Fußverkehrs-Checks in Göttingen

Durchgeführt 2019 vom Fachverband
Fußverkehr Deutschland FUSS e.V.
im Rahmen des Projekts „Bausteine für
kommunale Fußverkehrsstrategien“;
in Zusammenarbeit mit der Stadt Göttingen

Dieses vorliegende Protokoll führt die Beobachtungen, Änderungsvorschläge und Diskussionen aus den beiden Fußverkehrs-Checks zusammen. Es versteht sich als Dokumentation sowie als Empfehlung und Arbeitspapier für die Stadtverwaltung und Kommunalpolitik.

#4 Humboldtallee zwischen Nikolausberger Weg und Kreuzberggring

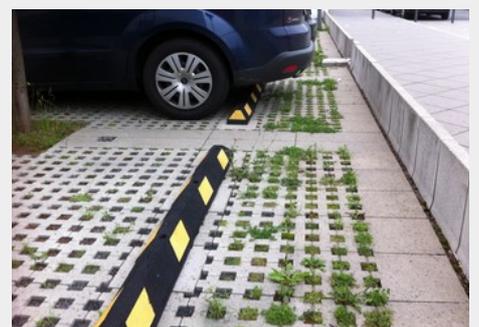
Die Gehwegbreite beträgt im Mittel ca. 2,50 Meter. Der Gehweg ist auf weite Strecke durch eine Grundstücksmauer begrenzt. Die Gehwegoberfläche ist in schlechtem bauliche Zustand. Angenehm wirken die Straßenbäume mit teilweise deutlichem Stammdurchmesser und Alter. Beeinträchtigend sind die senkrecht angeordneten Stellplätze – zahlreiche Pkw ragen deutlich in die Gehbahn hinein. Häufig ist diese dadurch auf 1,70 bis sogar 1,40 Meter verengt.

Die Humboldtallee wurde von den FVC-Teilnehmern unterschiedlich beurteilt: Während fünf Teilnehmer die Straße als eher positiv einschätzten, bewerteten eine knappe Mehrheit diese als eher negativ (5 Pers.) bis schlecht (1 Pers.). Als gut bezeichnet wurde die Breite der Gehwege, die jedoch auf der westlichen Seite durch den ruhenden Verkehr eingeschränkt wird. Während manche Teilnehmer die Querung der Straße als unproblematisch betrachteten, kritisierten andere wiederum, dass es zu wenige sichere Querungsmöglichkeiten gäbe. Zudem wurden von den FVC-Teilnehmern die beobachteten hohen Kfz-Geschwindigkeiten kritisiert.

Da bereits auf der östlichen Seite der Humboldtallee das Gehen häufig durch Konflikte mit dem Radverkehr beeinträchtigt wird, plädiert FUSS e.V. dafür, auf der westlichen Seite den Fußgängern eine attraktivere Strecke zu gewährleisten. Hierzu muss erreicht werden, dass parkende Pkw nicht zu weit in den Gehweg hineinragen. Mittels anzubringender Bodenschwellen kann die Tiefe der Parkbuchten begrenzt werden (Räder stoßen gegen Bodenschwelle). Dadurch sind die gegebenen Tiefen der Parkstände nur noch für Kleinwagen nutzbar (längere Pkw's würden in die Fahrbahn ragen). Dies wäre mit einer entsprechenden Beschilderung auszuweisen (Zeichen 314 mit Zusatzschild maximale Fahrzeuglänge). Diese vorgeschlagene Regelung unterstützt die Strategie, Bürgern mit stadtverträglichen Fahrzeugen zu Vorteilen zu verhelfen.

Alternativ würde die Anordnung von Längsparken denselben beabsichtigten Effekt für Fußgänger bzw. eine freie Gehbahn erbringen.

#5 Bushaltestelle „Blauer Turm“ im Kreuzbergring

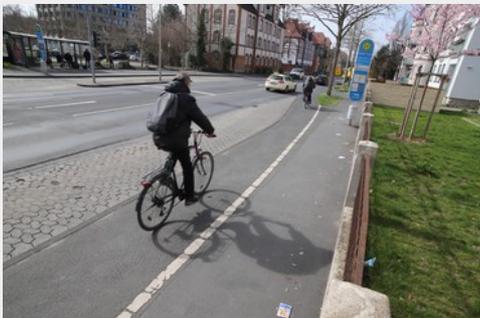
Im Bereich der Haltestelle wird der Rad- und Fußweg unverändert weitergeführt, wie im Abschnitt davor und danach. Die Radwegbreite (Zweirichtungsverkehr) beträgt 1,50 Meter, die Gehwegbreite 1,25 Meter. Der Zustiegsbereich zwischen Bordsteinkante und Radweg beträgt 1,25 Meter. Im Rahmen der durchgeführten Untersuchung wurden hier mehrfach Konflikte zwischen ein- oder aussteigenden Fahrgästen und Radfahrern beobachtet. Diese Situation bedarf dringlich einer eingehenderen Überprüfung.

Die FVC-Teilnehmer bewerteten diesen Ort als eher negativ (6 Pers.) bis schlecht (4 Pers.). Kritisiert wurde v. a. die Führung des Radverkehrs im Haltestellenbereich, was Konflikte zwischen ein- bzw. aussteigenden Fahrgästen und Radfahrern verursache. Diskutiert wurde die Verlegung des Radwegs hinter das Wartehäuschen und eine größere Aufstellfläche für wartende Fahrgäste.

FUSS e.V. plädiert für Verkehrszählungen im Kreuzbergring, die im Bereich der Bushaltestellen durchgeführt werden sollten und insbesondere auch das Aufkommen von ein-/aussteigenden Fahrgästen, Fußgängern und Radfahrern in den unterschiedlichen Abschnitten und Richtungen ermitteln. Vermutlich lässt sich erst auf Grundlage einer solch differenzierten Verkehrszählung eine auf Fakten basierte Argumentation herleiten, die für die anstehende verkehrspolitische Diskussion jedoch nötig sein wird. Letztlich kann die Situation an den Haltestellen im Kreuzbergring (ebenso im Längsverkehr im Kreuzbergring; s. #6) für Fahrgäste **und** Fußgänger **und** Radfahrer nur zusammen verbessert werden, indem die Erfordernisse des Umweltverbundes insgesamt gegenüber den Ansprüchen des motorisierten Individualverkehrs (MIV) neu bewertet werden und dem entsprechend der Straßenquerschnitt neu aufgeteilt wird: Dem Umweltverbund wird insgesamt ein größerer Raumanteil zugeordnet, indem die Ansprüche des MIV ein Stück weit korrigiert werden.

#11 Goethe-Allee zwischen Am Leinekanal / Papendiek und Neustadt

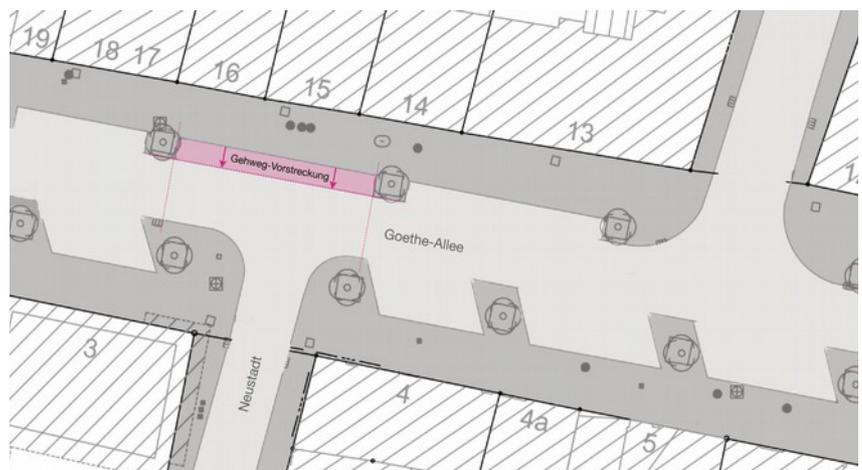
Mehrere Geschäfte und Imbisse nutzen den Gehweg zum Platzieren ihrer Aufsteller / Kundenstopper. Insbesondere auf der nördlichen Straßenseite finden sich einige Außengastronomien / Freisitze. In deren Bereich verbleibt eine nutzbare Gehbahnbreite von ca. 2 Meter. Da die Länge der Freisitze jeweils überschaubar bleibt, scheint die Situation insgesamt noch akzeptabel. Zwar wird die Gehbahn eingengt, die Außengastronomie belebt andererseits aber auch den öffentlichen Raum. Seitens des Ordnungsamtes bleibt jedoch darauf zu achten, dass der Flächenanspruch hierfür nicht überhand nimmt.

Die Gehwege sind mit Betonplatten befestigt. Diese sind bereits „in die Jahre gekommen“, genügen aber der Verkehrssicherheit und

funktionalen Begehrbarkeit durchaus. Im Sinne der Nachhaltigkeit und des sparsamen Umgangs mit Ressourcen kann der bestehende Belag weiter gepflegt und erhalten werden. Zitiert sei an dieser Stelle der Verkehrsplaner Heiner Monheim, der wiederholt darauf verwies, dass insbesondere die Quartiere in den Randlagen der Stadt der Aufwertung bedürfen, anstatt etwa alle zwanzig Jahre die innerstädtischen Fußgängerbereiche neu zu pflastern.

Entlang der südlichen Straßenseite ist Schräg-Parken angeordnet. Entlang der nördlichen Seite sind straßenbegleitende Parkbuchten ausgebildet, so auch gegenüber der einmündenden Straße Neustadt. Aus dieser Straße kommende Fußgänger, die den nördlichen Gehweg erreichen wollen, müssen sich ihren Weg zwischen parkenden Autos hindurch suchen. Diese Situation ist ungenügend. Vorgeschlagen wird, auf Höhe der Einmündung der Straße Neustadt die Stellplätze auf der gegenüberliegenden Seite der Goethe-Allee wegzunehmen und statt dessen den Gehweg bis zum Fahrbahnrand vorzustrecken. Dabei müsste dann auch der Bordstein abgesenkt werden, ebenso die gegenüberliegenden Bordsteine des südlichen Gehweges, sodass ein bequemes und barrierefreies Queren der Goethe-Allee möglich wird.
